ÖFFENTLICHE ERGÄNZUNGSVORLAGE

Anlage eines Minikreisverkehrs am Sporbecker Weg / Wolfskuhler Weg

Wolfskuhler Weg /
Sporbecker Weg
Minikreisverkehr

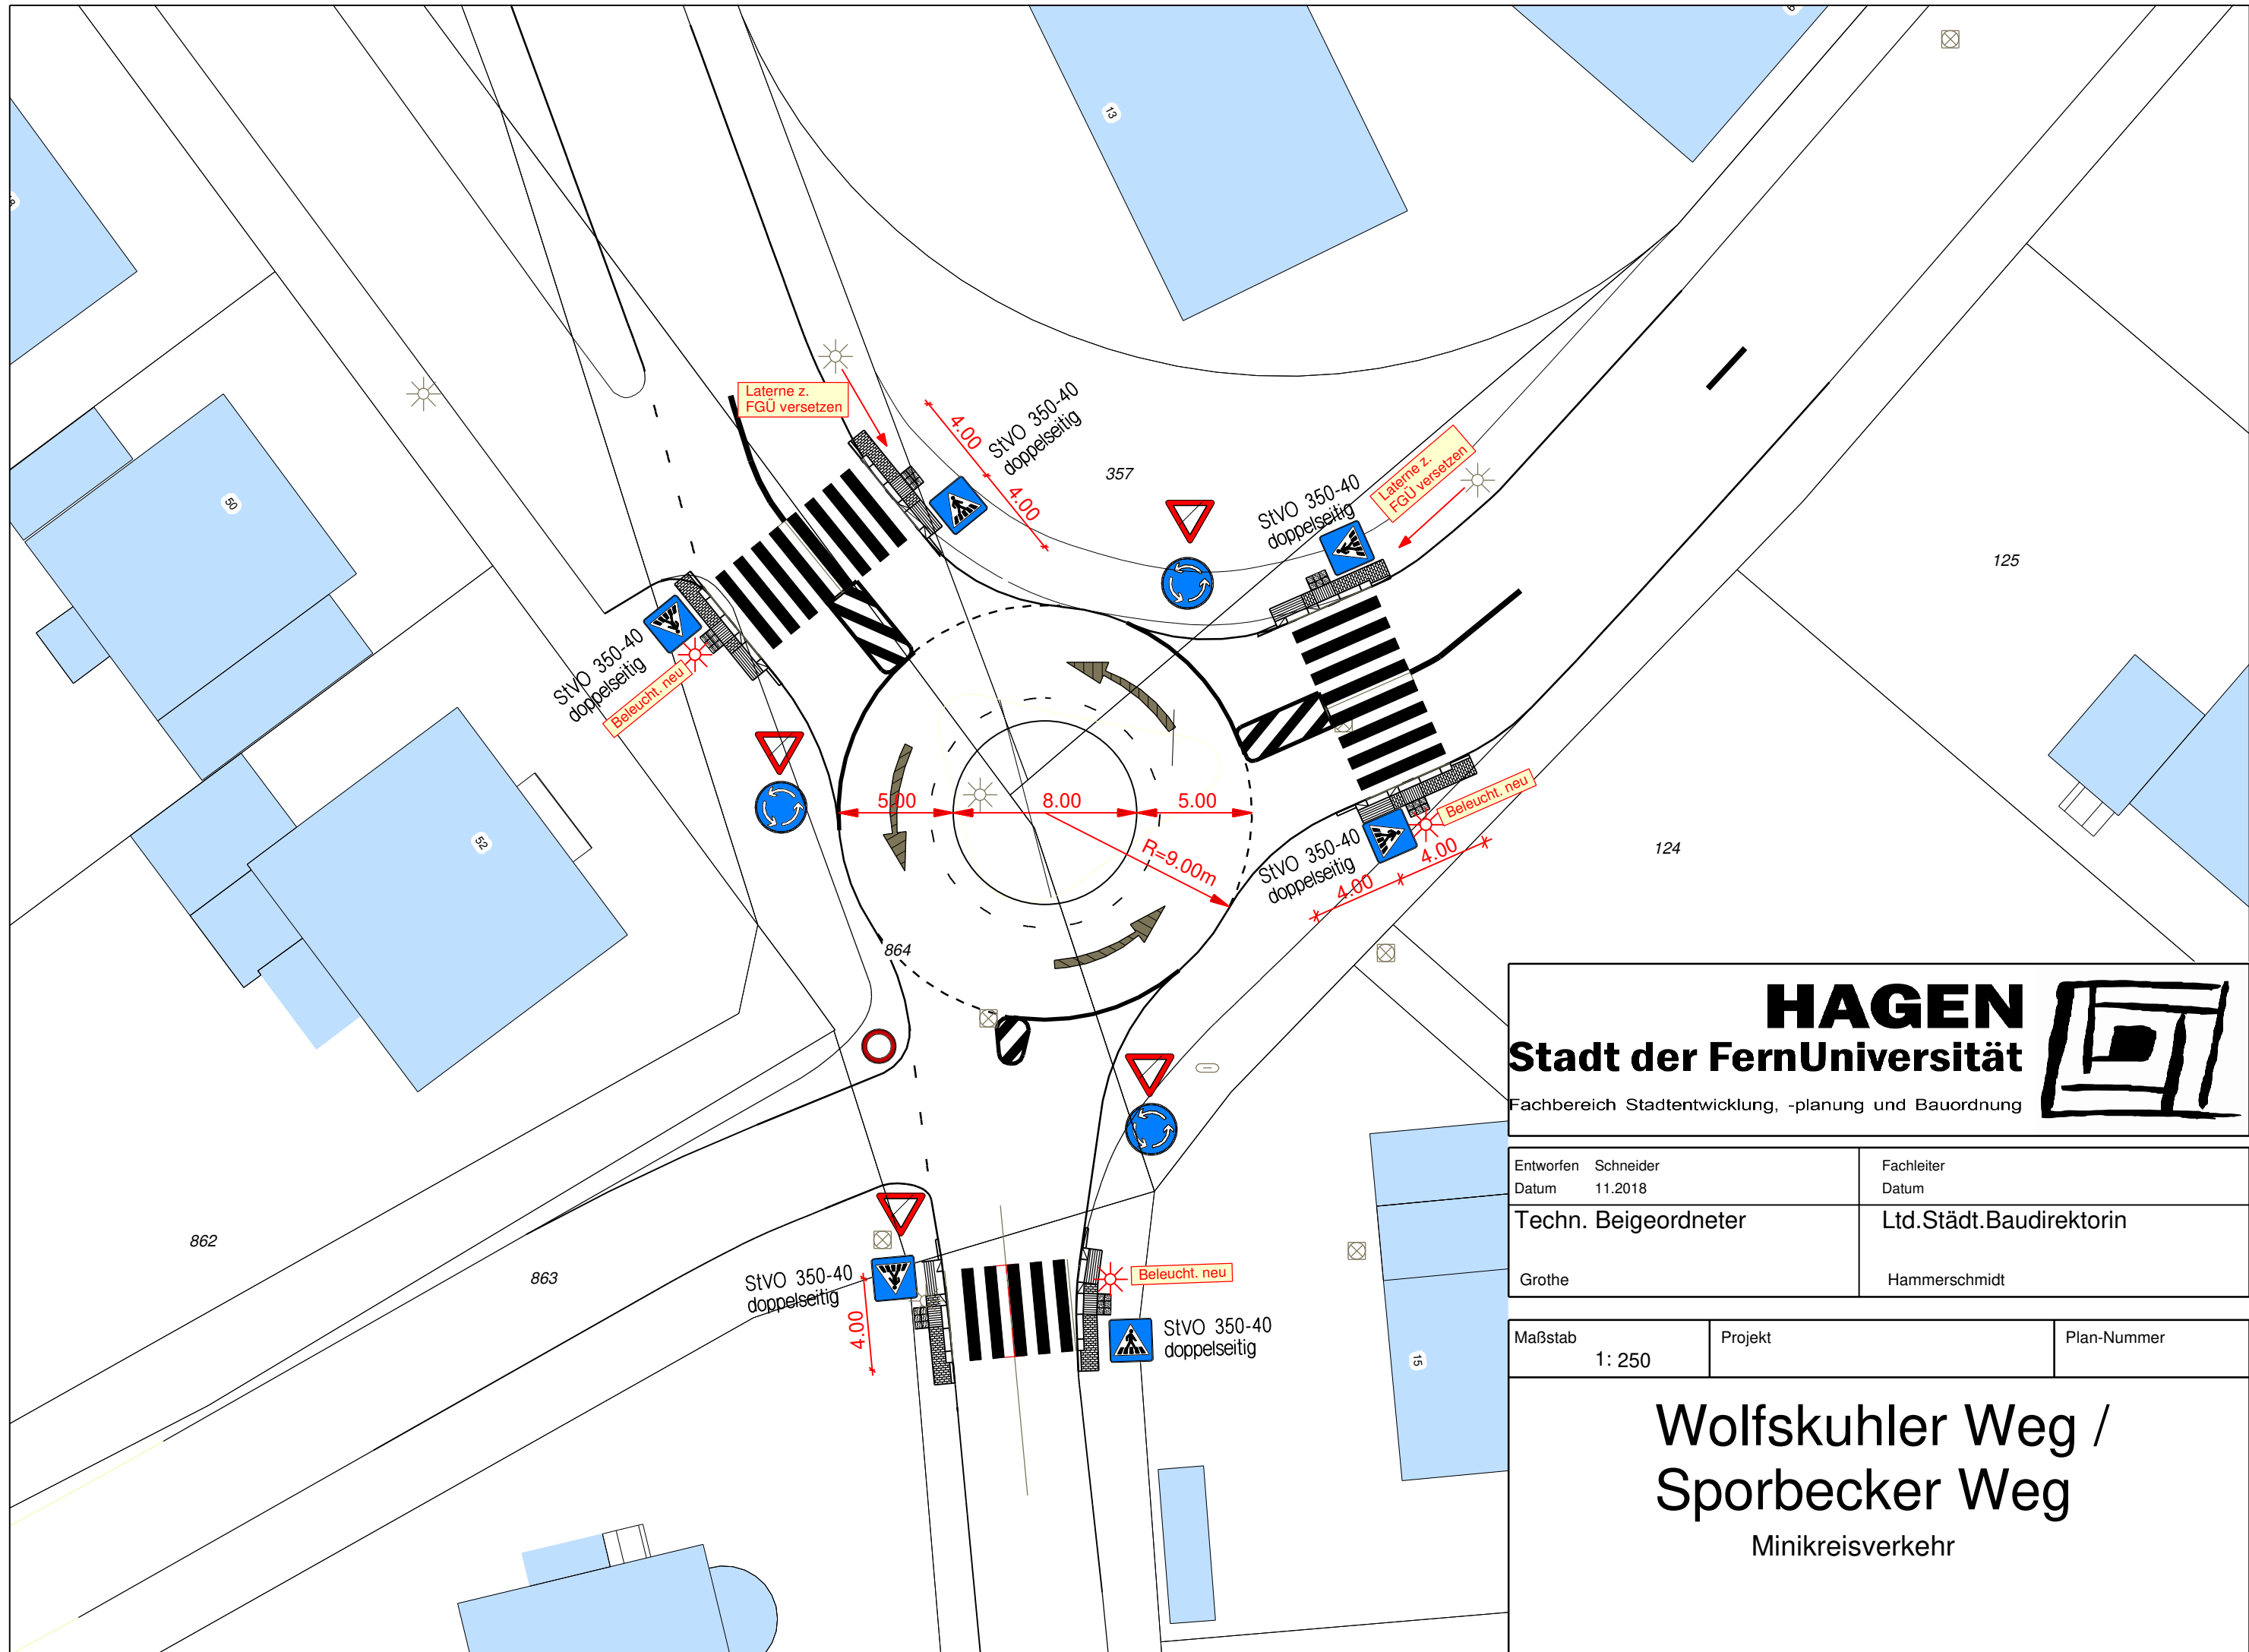
Ergänzend zu den 2 bereits geplanten FGÜ's talwärts auf dem Wofskuhler Weg sowie auf dem Sporbecker Weg ist ein weiterer FGÜ bergauf hinter der Einmündung zur Straße „Funckenhausen“ Richtung Süden geplant. So erhalten alle 3 Knotenpunktzufahrten Fußgängerüberwege. Diese werden beleuchtet sowie barrierefrei mit taktilen Elementen ausgestattet.

In Fahrtrichtung Tücking weist der Straßenverlauf hinter dem Einmündungsbereich in die Straße „Funckenhausen“ nur auf einer geringen Länge einen Gehweg auf beiden Seiten des Wofskuhler Weges auf. Der FGÜ wird in diesen Bereich gelegt. Dieser wird in seiner Lage so angelegt, dass die vorhandene Straßenbeleuchtung auf der Gehwegseite Richtung Tücking für die Ausleuchtung genutzt werden kann. Ergänzend wird auf der gegenüberliegenden eine zusätzliche Beleuchtung neu gesetzt.
